関西電力株式会社大飯発電所 3 号機加圧器スプレイライン配管における亀裂の調査を踏まえた対策について（追加報告）

令和 3 年 4 月 2 1 日
原子力規制庁

関西電力株式会社大飯発電所3号機加圧器スプレイライン配管における亀裂の調査を踏まえた対策について

令和3年2月24日
原子力規制庁

溶接欠陥の有無の再確認 (1/2)

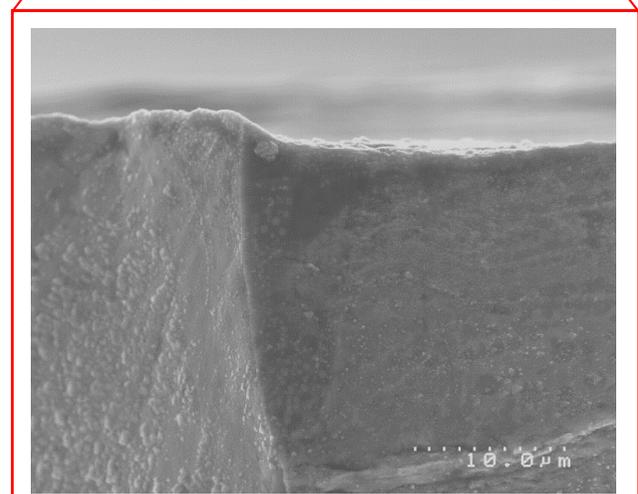
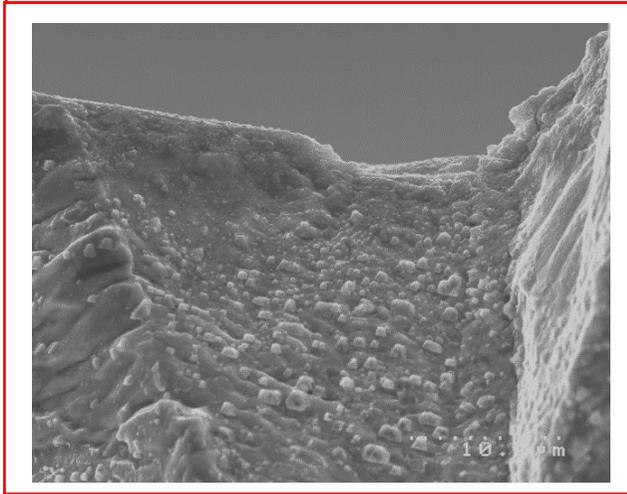
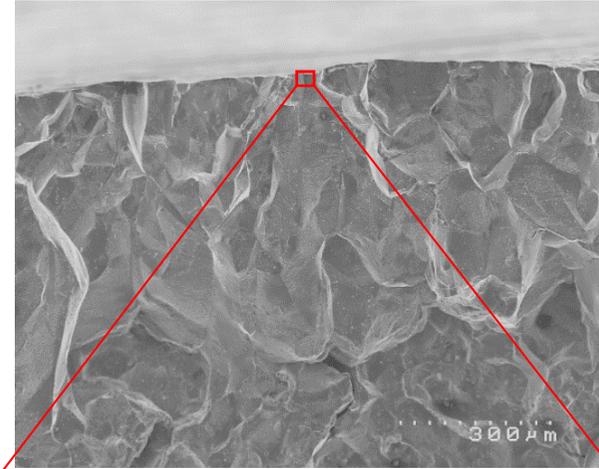
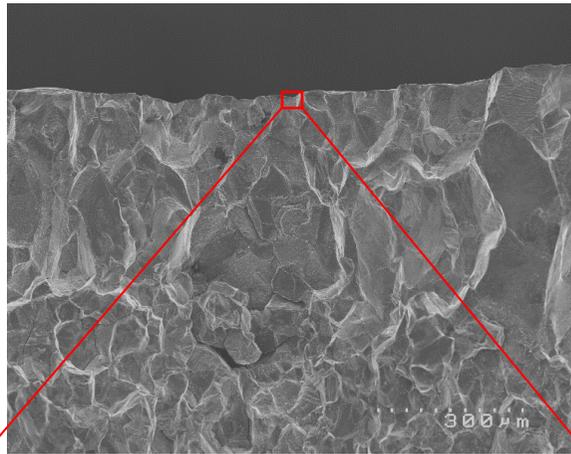
- 起点となる内表面側の破面全域を詳細に観察した結果、いずれの領域も一般的な粒界割れであり、明瞭な溶接欠陥の痕跡は認められなかった。
- 拡大像からは、微細な粒状の腐食生成物が認められた。

液化割れの例*3

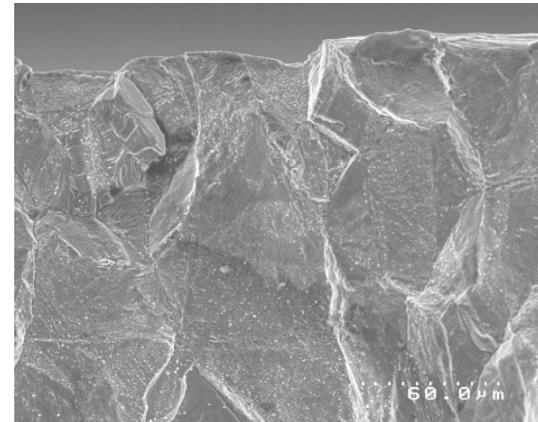
破面では明確な溶接欠陥の痕跡は認められなかった。しかし、特異な硬化が生じているため、溶接により微小な割れが発生していた可能性は否定できない。

断面マクロ・ミクロ観察に基づく考察

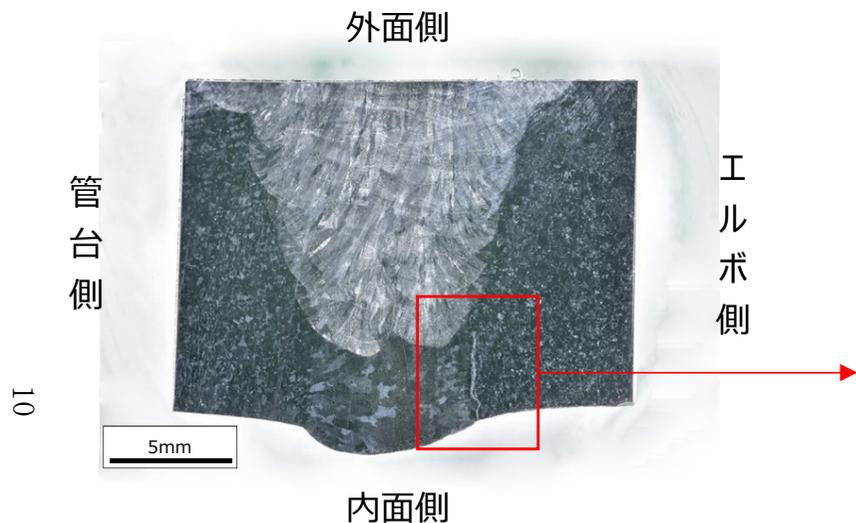
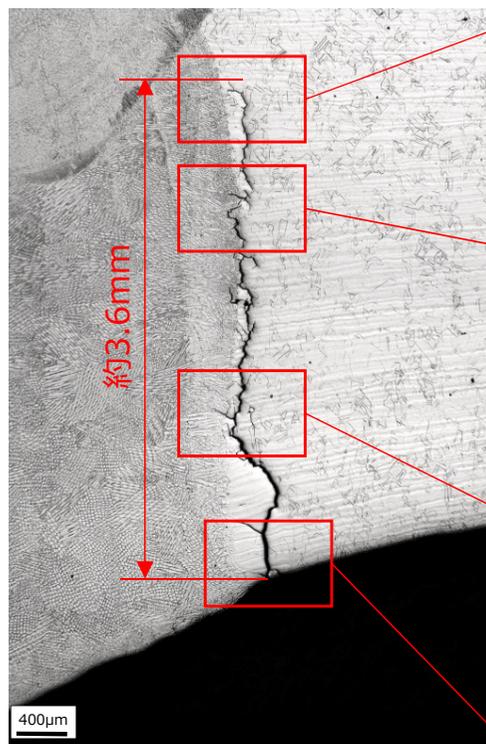
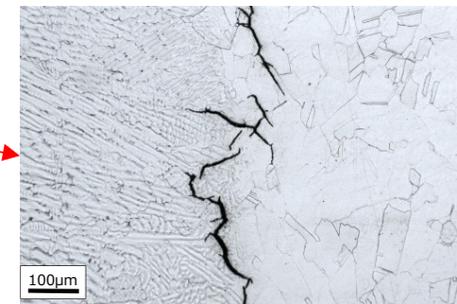
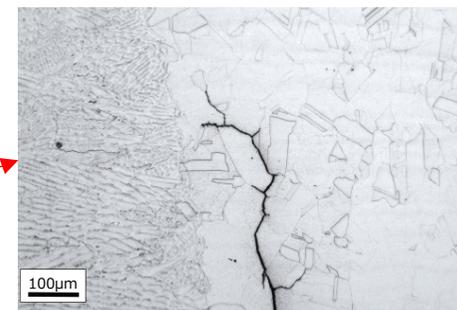
- 断面マクロ・ミクロ観察の結果、当該部の割れは溶接境界極近傍の母材部を起点としており、主亀裂の進展経路は母材部の溶接境界付近を粒界に沿って進展している。
(分岐した亀裂が溶接金属に接したのも一部あり)

破面マクロ・ミクロ観察および付着物EDS分析に基づく考察

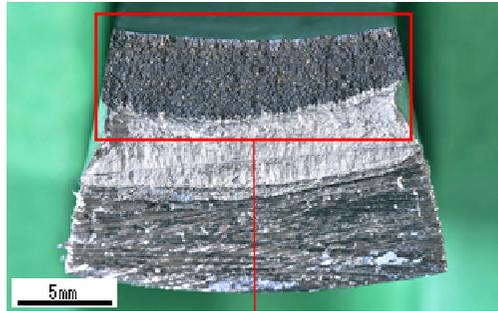
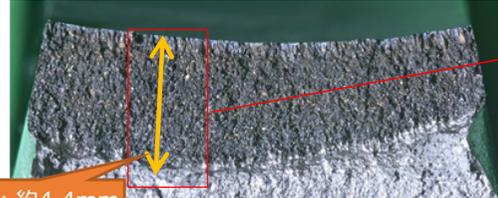
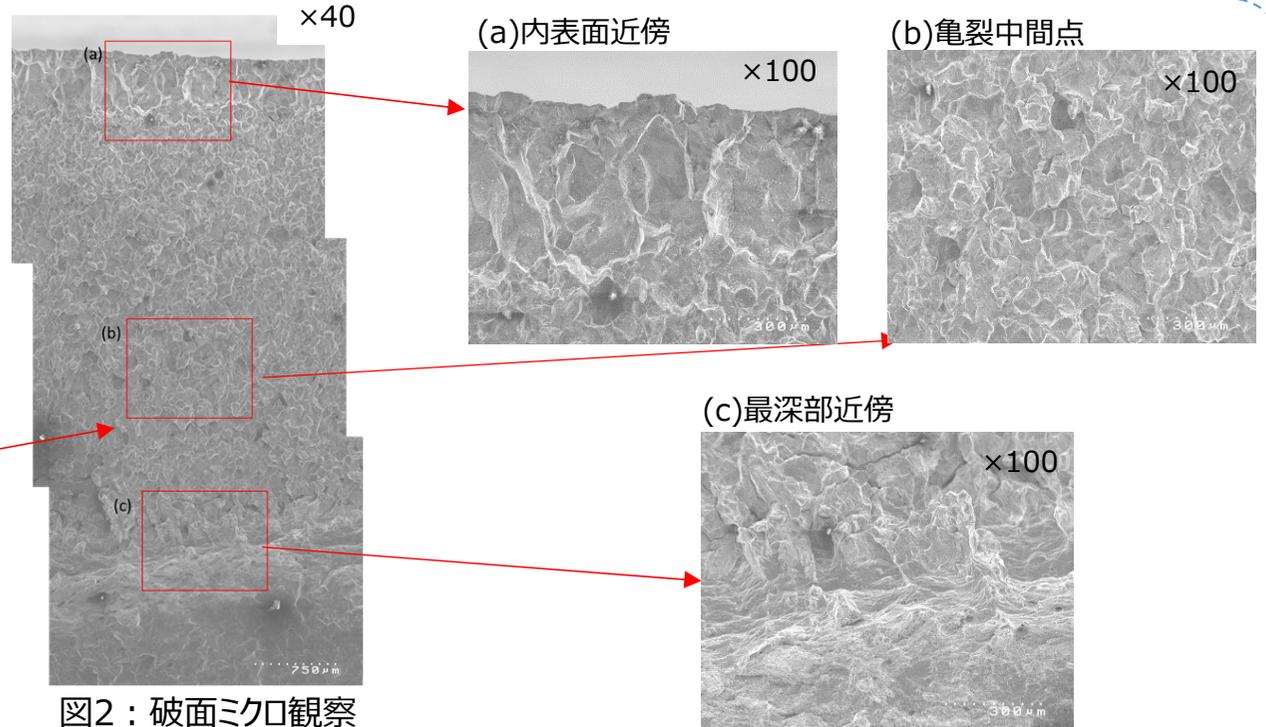
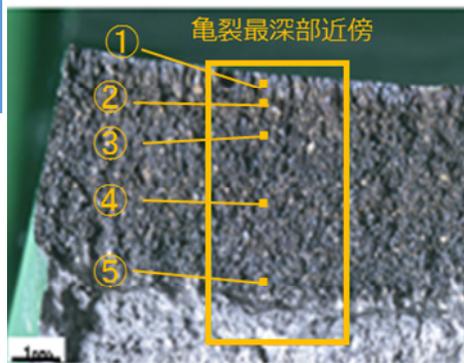
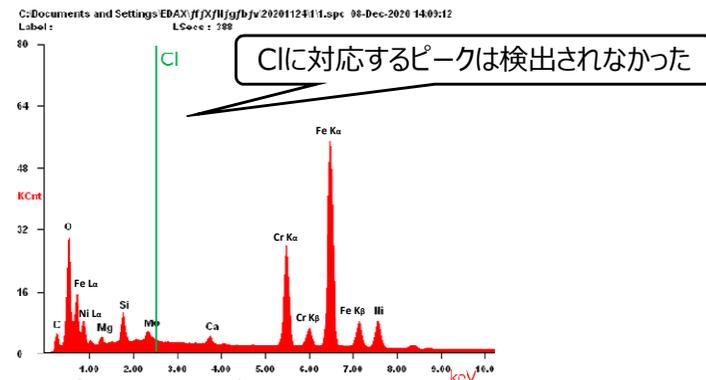
- 亀裂最深部の破面ミクロ観察の結果、**破面全体にわたって応力腐食割れ**でよく見られる、**粒界割れが認められた**。
- **疲労による割れの特徴であるビーチマークやストライエーションは認められなかった**。
- 破面観察から**Cl-SCCの特徴である粒内割れ**は殆ど認められず、付着物EDS分析から**Cl等の有害な元素**は認められなかった。

硬さ計測に基づく考察

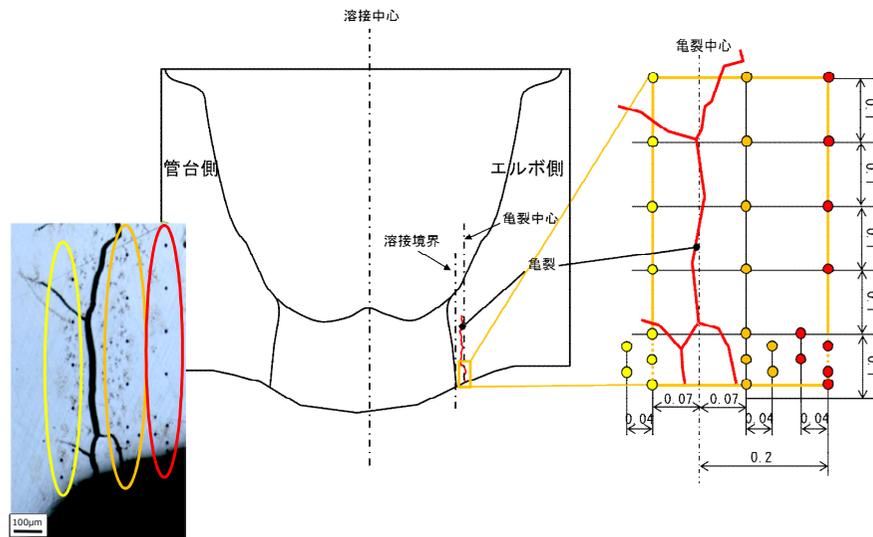
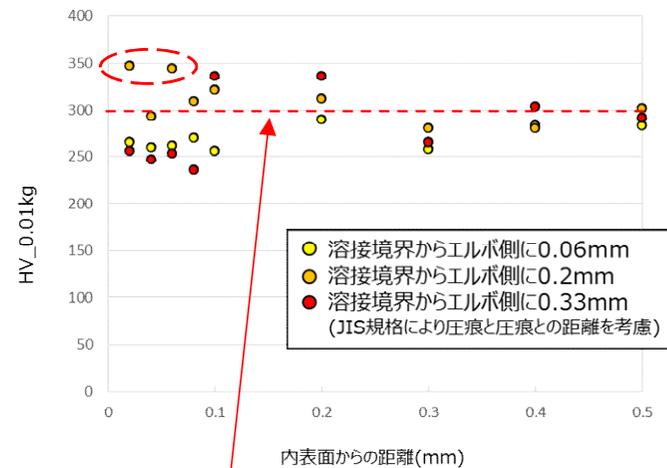
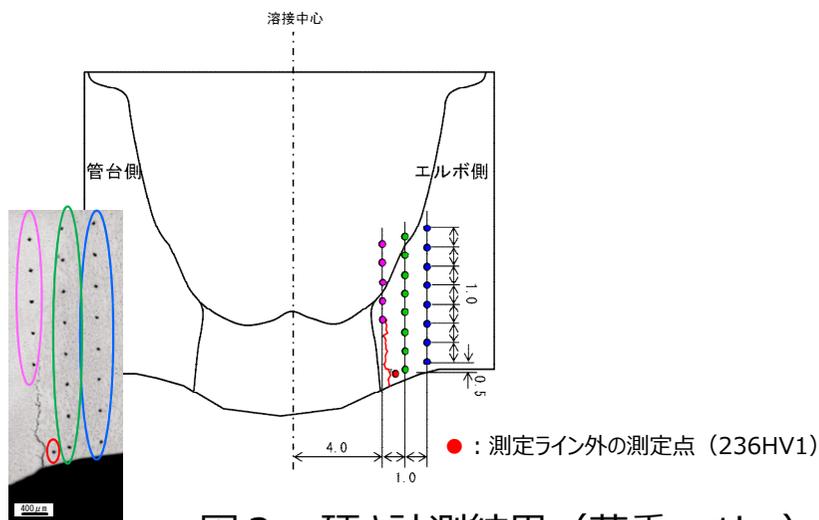
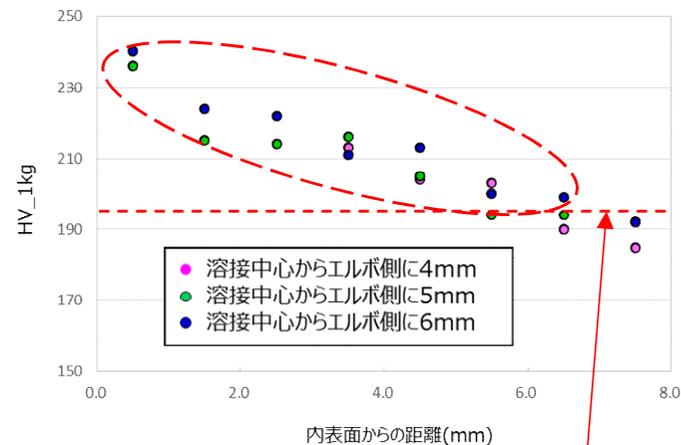
➤ 硬さ計測の結果、割れ近傍の表層で350HV、内部で200HV~240HVが認められ、SCC発生・進展の知見のある値を超えて著しく硬くなっている※ことを確認した。

溶接時の入熱による硬化について

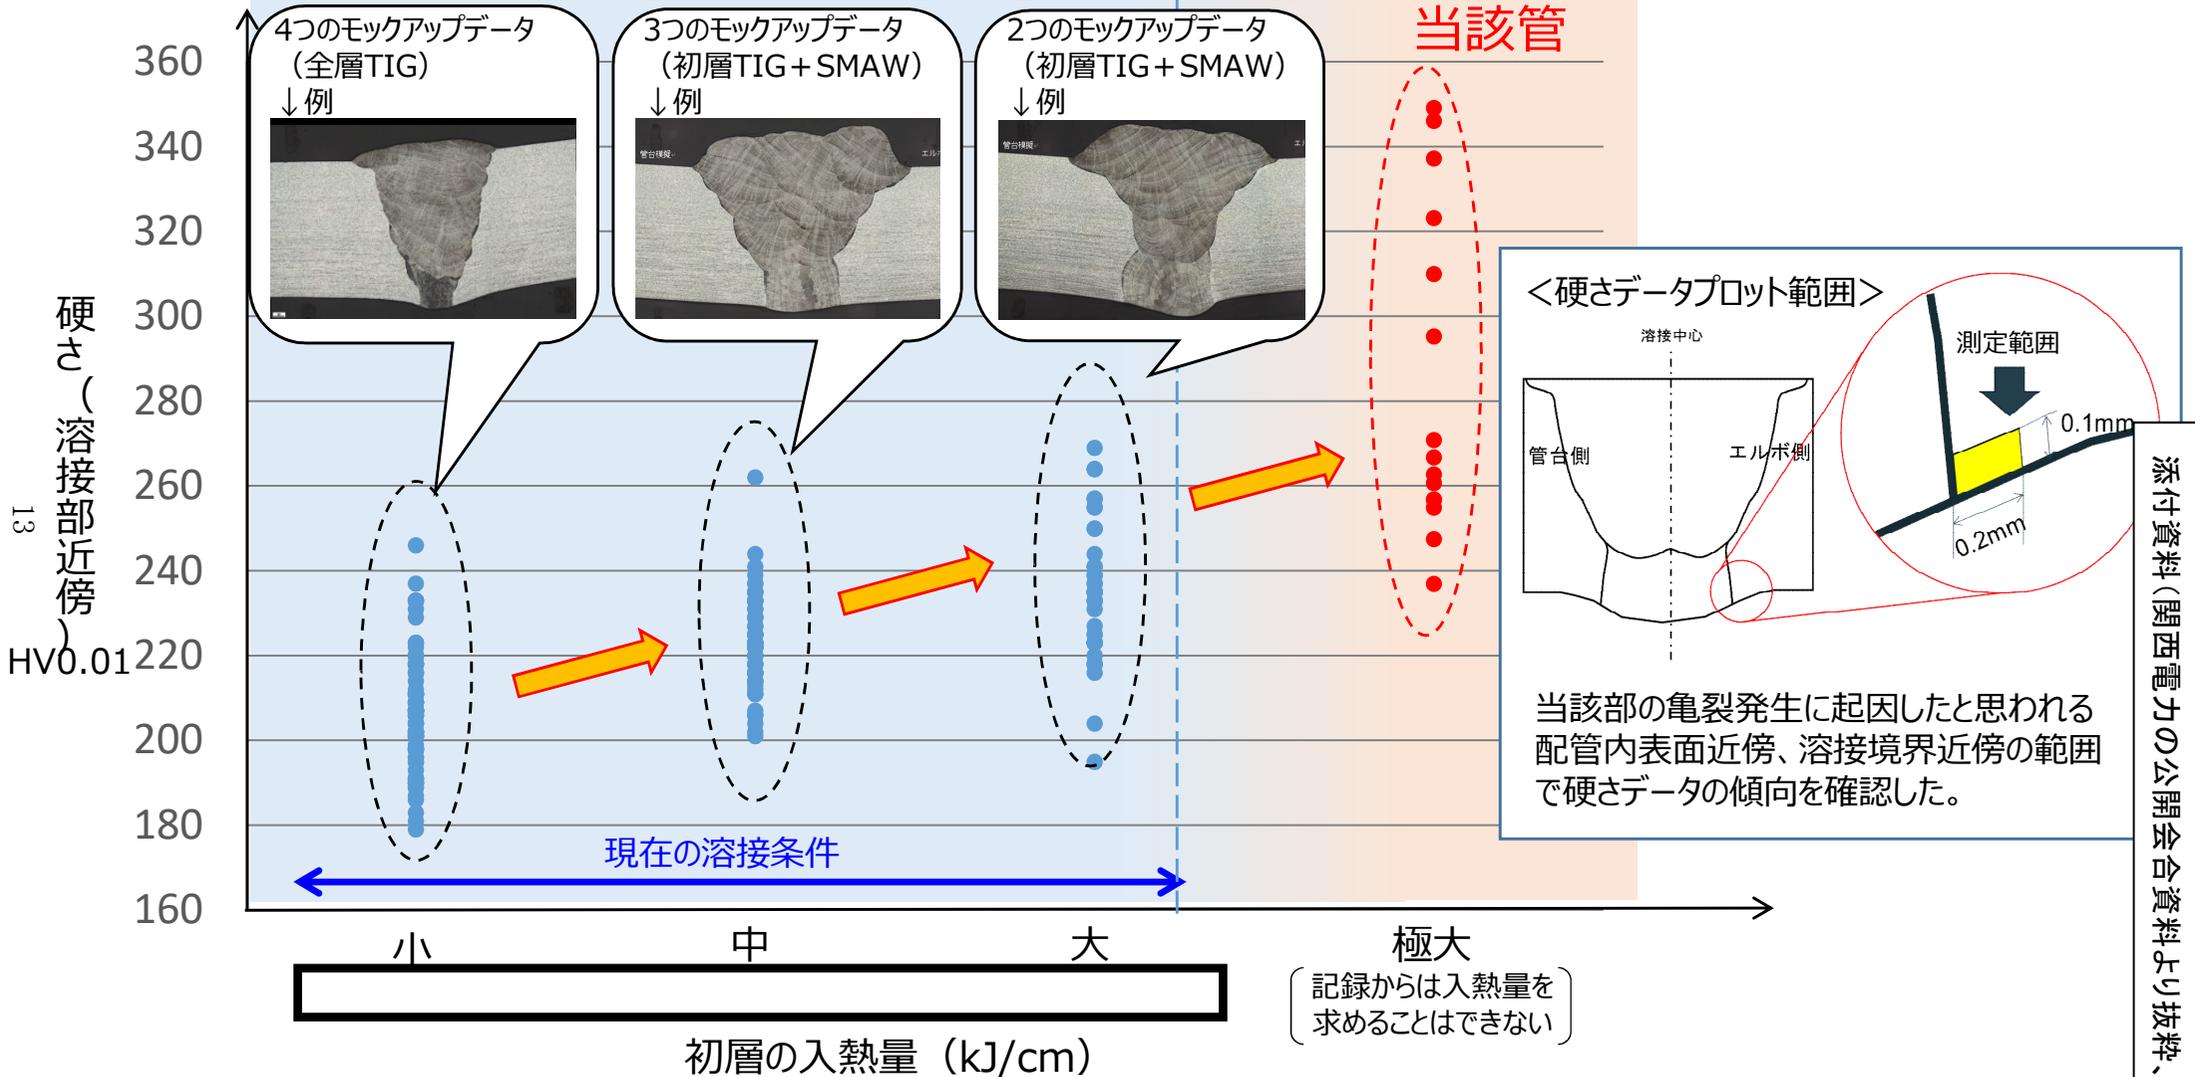
- 一般的に溶接の入熱により溶接部近傍に塑性ひずみが蓄積し、硬化されることが知られている。
- 当該管が大きな入熱で溶接された様相であることから入熱量等の種々の溶接条件を変えてモックアップを作成し、入熱量と硬さの関係进行调查した。

- モックアップ調査の結果、**入熱量が増加するに伴い硬くなる傾向**が認められた。
- このことから**当該部においては、大きな入熱が付与されたものと推察**される。
- なお、**現在の溶接条件では、当該管と同程度の硬さまで硬くならないことは確認**された。

形状による分類 (モックアップでの落ち込み)

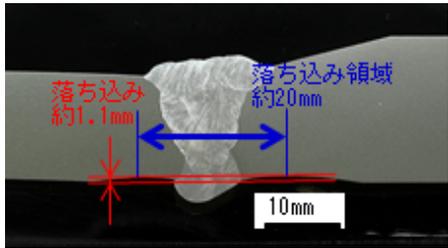
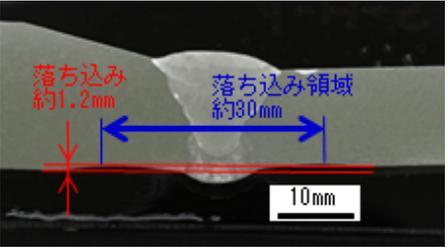
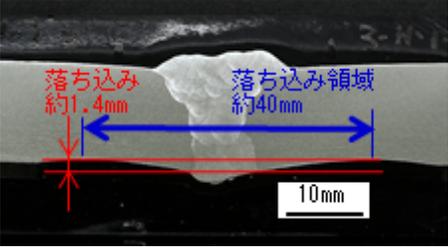
➤ 管台-エルボでは落ち込み領域 (変形領域) が相対的に狭くなる傾向が認められた。
